**ХВОСТОВИК БЛОКА ДЛЯ СМЕННЫХ ПРЕСС-ФОРМ  
ПРЯМОГО ПРЕССОВАНИЯ****Конструкция и размеры**Shank of the unit for changeable compression  
moulding press-moulds.  
Construction and dimensions**ГОСТ  
20928-75**Постановлением Государственного комитета стандартов Совета Министров СССР от 25 июня 1975 г. № 1620 срок  
действия установленс 01.07.76  
до 01.07.81

**Изменение № 1 ГОСТ 20928—75 Хвостовик блока для сменных пресс-форм прямого прессования. Конструкция и размеры**

**Изменение № 2 ГОСТ 20928—75 Хвостовик блока для сменных пресс-форм прямого прессования. Конструкция и размеры**

Черт. 1

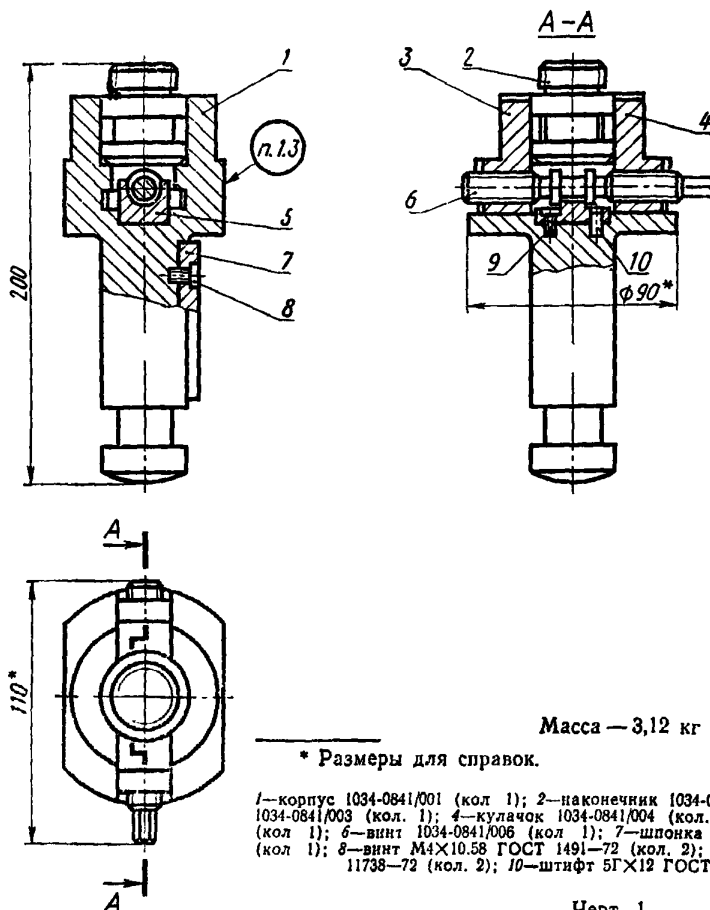
Пункт 1.1. Чертеж 1. Поз. 10. Заменить обозначение:  $5Г \times 12$  на  $5т6 \times 12$ .

Чертеж 1. Подписуочная подпись. Заменить обозначения в ссылке:  $M4 \times 10 58$  на  $B M4-6 g \times 10,58$ , ГОСТ 1491—72 на ГОСТ 1491—80, ГОСТ 8790—68 на ГОСТ 8790—79.

Черт. 2

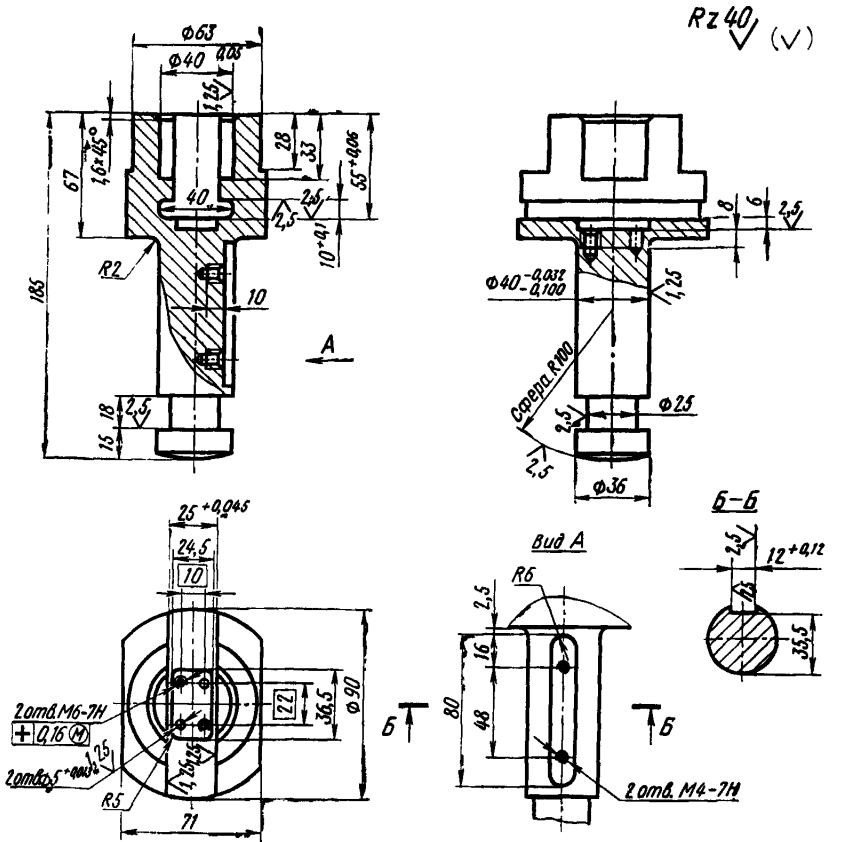
Пункт 2.1. Чертеж 2. Заменить предельные отклонения:  $+0,05$  на  $H9$ ,  $-0,032$  на  $e8$ ,  $+0,1$  на  $H11$ ,  $+0,045$  на  $H9$ ,  $+0,013$  на  $H7$ ,  $+0,12$  на  $H11$ .

Чертеж 2. Главный вид. Контурную линию исключить:

заменить обозначение:  $\boxed{+} \boxed{0,16} \boxed{M}$  на  $\boxed{\Phi} \boxed{\Phi 0,16}$  ; заме-

нять обозначение допуска резьбы М4: 7Н на 6Н.

Черт. 3

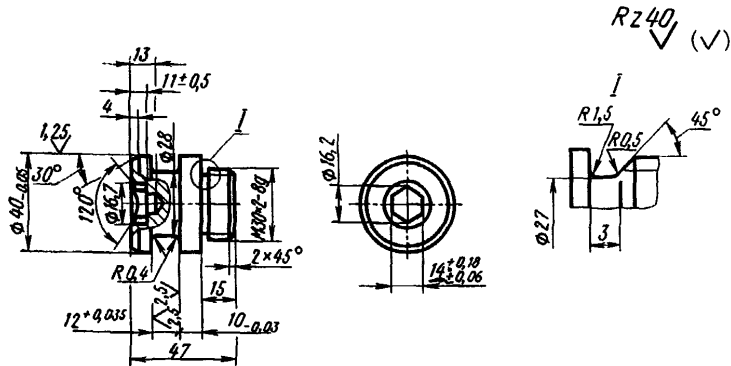
Пункт 3.1. Чертеж 3. Заменить предельные отклонения:  $-0,05$  на  $h9$ ,  $+0,035$  на  $H9$ ,  $-0,03$  на  $h9$ ,  $+0,18$  на  $D11$ .

Чертеж 3. Заменить размер: 47 на 46.

Черт. 4

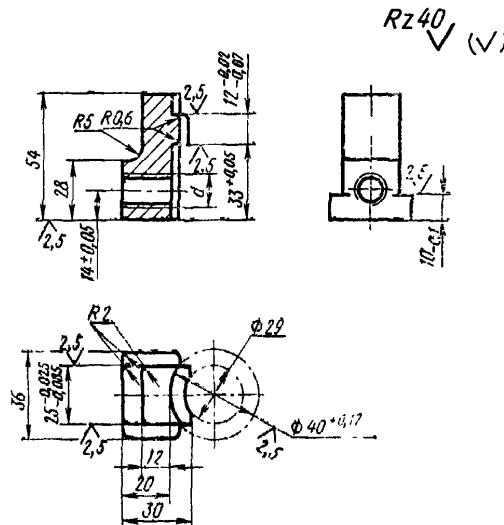
Пункт 4.1. Чертеж 4. Заменить предельные отклонения:  $-0,02$  на  $e8$ ,  $\pm 0,05$  на  $I_s 11$ ,  $+0,05$  на  $H9$ ,  $-0,1$  на  $h11$ ,  $-0,025$  на  $e8$ ,  $+0,17$  на  $H11$ .

Пункт 4.1. Таблица. Графа *d*. Заменить обозначение: «Трап 16×4» на Тг 16×4, «Трап 16×4 левая» на Тг 16×4ЛН; пример условного обозначения. Заменить обозначение: «Трап 16×4» на Тг 16×4.

Черт. 5

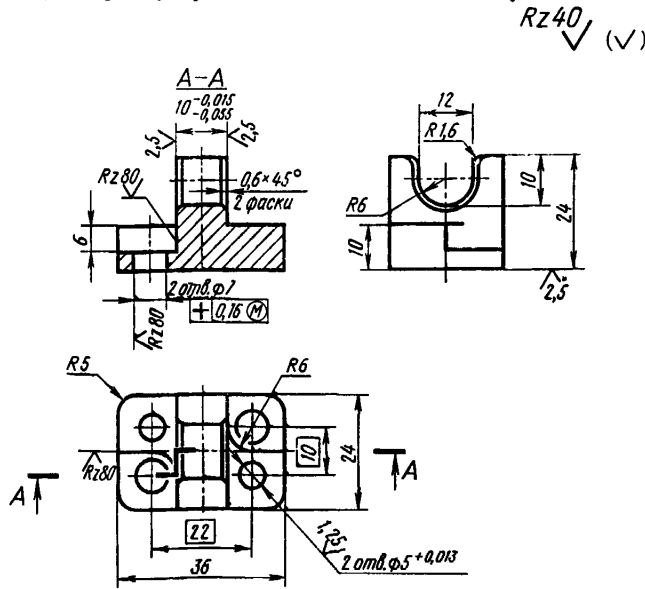
Пункт 5.1. Заменить предельные отклонения:  $-0,015$  на  $e8$ ,  $+0,013$  на  $H7$ .

Пункт 5.1. Чертеж 5. Заменить обозначения:  $\sqrt[ Rz80 ]{ на } \sqrt[ 12,5 ]{}$  ,

$\boxed{+} \boxed{0,16} \boxed{M}$  на  $\boxed{\Phi} \boxed{\Phi 0,16} \boxed{M}$

Черт. 6

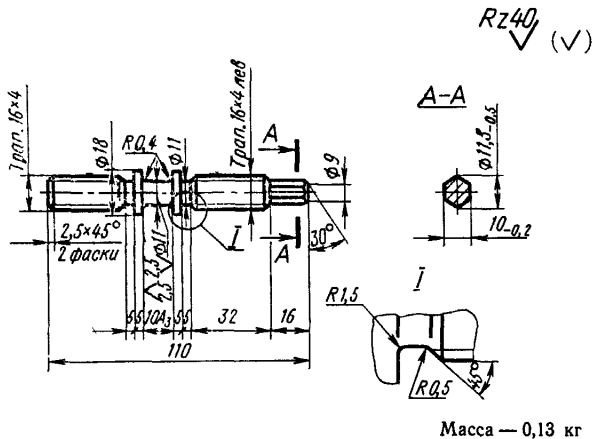
Пункт 6.1. Чертеж 6. Заменить предельные отклонения:  $A_3$  на  $H9$ ,  $-0,5$  на  $h14$ ,  $-0,2$  на  $h12$ .

Пункт 6.1. Чертеж 6. Заменить обозначения: «Трап 16×4» на Тг 16×4, «Трап 16×4 лев.» на Тг 16×4ЛН.
